柏崎刈羽原子力発電所 1 号機の プラント全体の試験に係る安全性の 確認結果について

平成 22 年 8 月
原子力安全・保安院

(原子炉給水ポンプ吐出弁等の不具合)

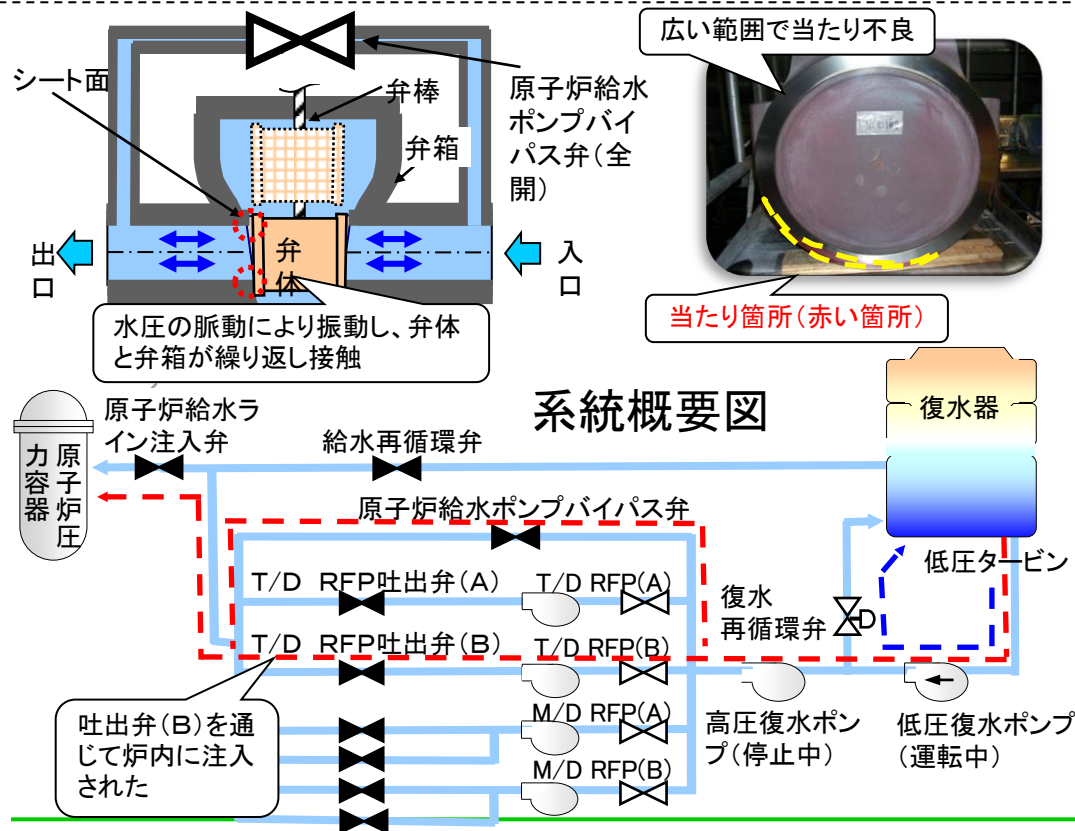
5月22日、原子炉起動準備操作として、原子炉給水ライン注入弁を開けたところ、原子炉水位が上昇。そのため、現場確認をしたところ、全閉中の原子炉給水ポンプバイパス弁から流水音を確認。また、給水ポンプ出口側の残り6弁を確認を行い、タービン駆動原子炉給水ポンプ(T/D RFP)吐出弁(B)においてもシート性能の低下を確認。このため当初予定していた起動操作(制御棒引抜)を延期。

弁体が長期間にわたり水圧の脈動で振動し、弁体と弁箱が繰り返し接触したことでシート面にへこみが発生してシート性能が低下したものと推定。地震による影響ではない。シート面の手入れを行い、復旧。

- 東京電力による原因調査、対策の検討、対策実施後の作動状況確認等に検査官が立ち会って確認。
- 東京電力による原因の推定及び対策は妥当であると判断。
- 起動前評価会議において、復旧状況が評価されていることを検査官が立ち会って確認。

(気体廃棄物処理系除湿冷却器の温度制御不良)

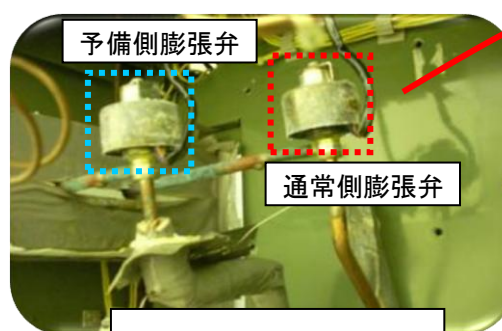
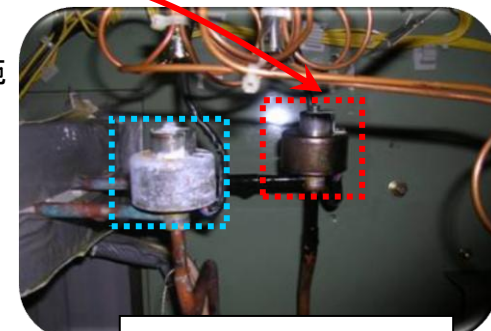
5月22日、気体廃棄物処理系の除湿冷却器を1台から2台運転に切り替えた際、除湿冷却器(B)の温度制御が不調となり、除湿冷却器(B)が停止。また、膨張弁全4弁(A、B系の通常側、予備側)の動作状態を確認した結果、A、B系の通常側2弁の不調であることを確認。

除湿冷却器に供給する冷媒をコントロールする弁(膨張弁)を予備側に切り替えることで温度制御は正常となったことから、膨張弁の追従性が悪いことに起因した事象であると推定。地震による影響ではない。

A、B系の通常側2弁の膨張弁の取り替えを実施。

- 東京電力による原因調査、対策の検討、対策実施後の作動状況確認等に検査官が立ち会って確認。
- 東京電力による原因の推定及び対策は妥当であると判断。
- 起動前評価会議において、復旧状況が評価されていることを検査官が立ち会って確認。

(原子炉冷却材再循環系MGセット(B)油フィルタからの油漏れ)

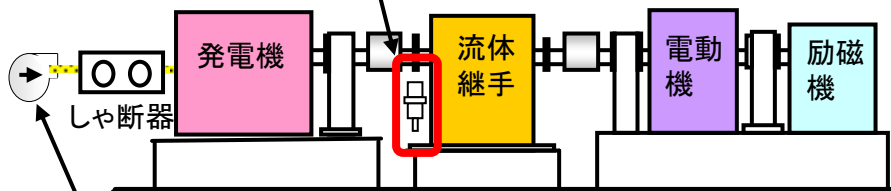
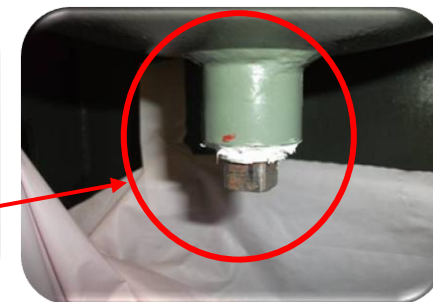
5月28日、原子炉冷却材再循環系MGセット(B)の油フィルタ閉止栓から、油が床面に滴下(約40ml)していることを確認。

プラント起動直前の5月11日に通常保全の点検で閉止栓の着脱を実施しており、この作業時におけるシールテープの巻き方が不十分であったと推定。地震による影響ではない。

閉止栓のシールテープを巻き直し、コーキング材を塗布するとともに、念のため下部にオイルパンを設置。

- 東京電力による原因調査、対策の検討、対策実施後の漏えい状況確認等に検査官が立ち会って確認。
- 東京電力による原因の推定及び対策は妥当であると判断。
- 起動前評価会議において、復旧状況が評価されていることを検査官が立ち会って確認。

(原子炉隔離時冷却系(RCIC)主蒸気止め弁及びトリップ機構の不具合)

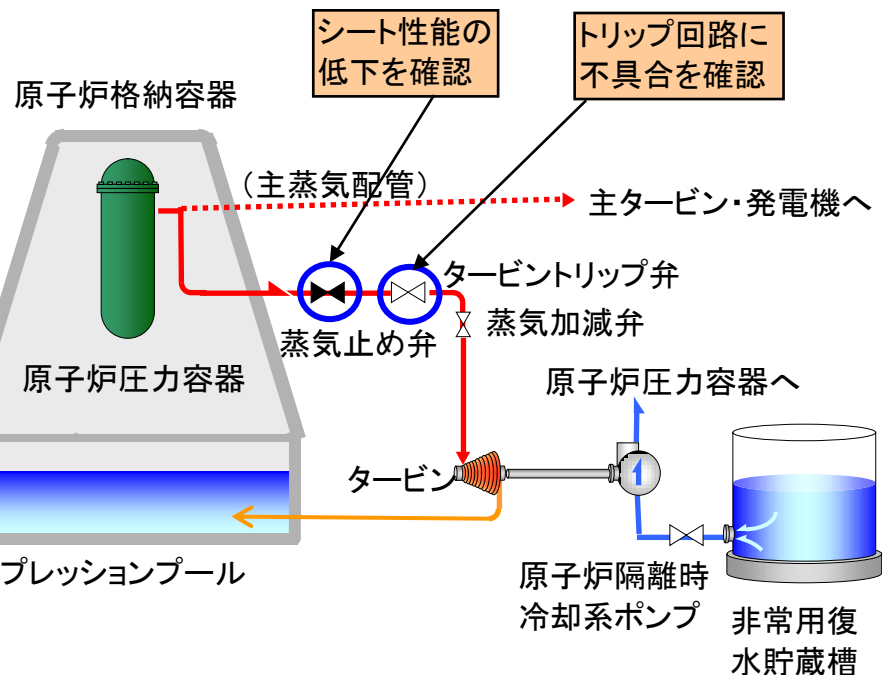
6月28日、サプレッションチェンバ(以下S/C)の水位及び水温の上昇を確認した。現場の弁の開閉状況、RCICタービン排気蒸気圧力に上昇が確認されたこと等からRCIC主蒸気止め弁のシートリークと推定。当該弁のシート性能回復させるため、RCICを手動起動し改善を試みたが、改善されず。また、当該不具合でRCICを起動した際、中央制御室からトリップできない事象が発生。

主蒸気止め弁については、分解点検の結果、弁体に当たり不良が発生していたことが確認されたため、弁体のシート面の磨きや弁座との当たり面調整を行い、弁を復旧。また、トリップ事象については、トリップ回路に接点不良があり、電気抵抗が増大したことにより作動しなかったことから、トリップ回路を予備品に交換。

- 東京電力による原因調査、対策の検討、対策実施後の作動状況確認等に検査官が立ち会って確認。
- 東京電力による原因の推定及び対策は妥当であると判断。
- 起動前評価会議において、復旧状況が評価されていることを検査官が立ち会って確認。

(残留熱除去系(RHR系)の圧力上昇)

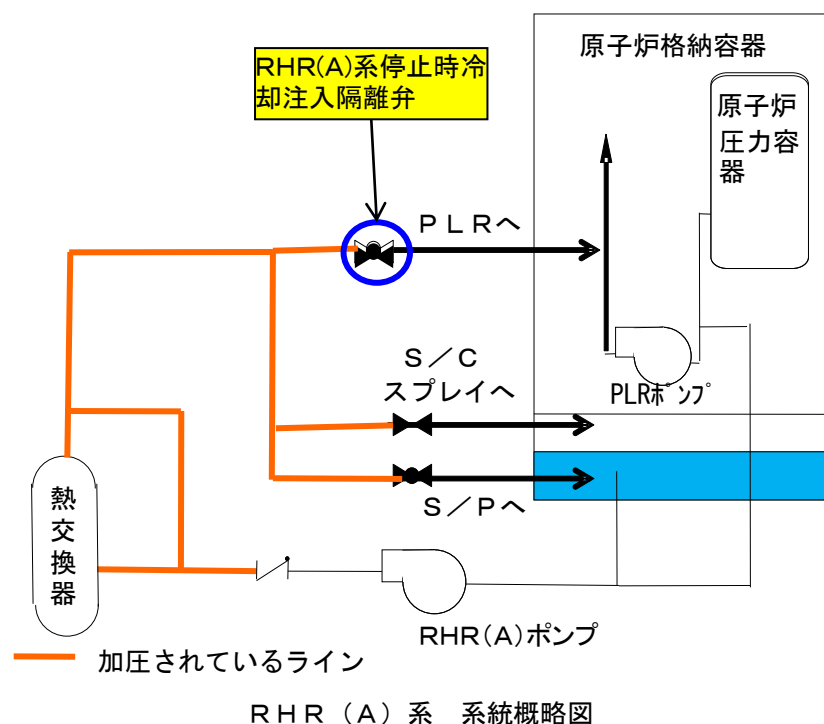
6月3日頃からRHR(A)系ポンプ運転停止後、系統圧力が上昇する事象を確認。当該事象は、今までの運転においても確認されており、従来から圧抜き操作を行うことで対応。6月29日に実施したRHR(A)系ポンプ運転停止後、系統圧力の上昇が若干早かったことから、原子炉側からのシート漏えいも含めて調査を実施。

当該事象は、RHR(A)系ポンプ運転により系統にサプレッションチェンバから冷たい水が供給され、RHR(A)系ポンプ停止後、原子炉側の熱が閉弁(RHR(A)系停止時冷却注入隔離弁)を介して系統水に伝熱し、体積膨張することにより圧力上昇が生じたものであり、原子炉側からのシート漏えいによるものではないと推定。

- 東京電力による原因推定について確認し、時間の経過とともに圧力上昇が緩和し、圧抜き操作回数も減少していること、過去事象と同様の傾向を示していること等から、妥当であると判断。
- 最終評価会議において、当該事象について評価されていることを検査官が立ち会って確認。
- なお、東京電力は、今後もプラントの安定運転を確実なものとするため、当該系統の圧力について、傾向監視を実施することとしており、保安院も実施状況を確認していく。
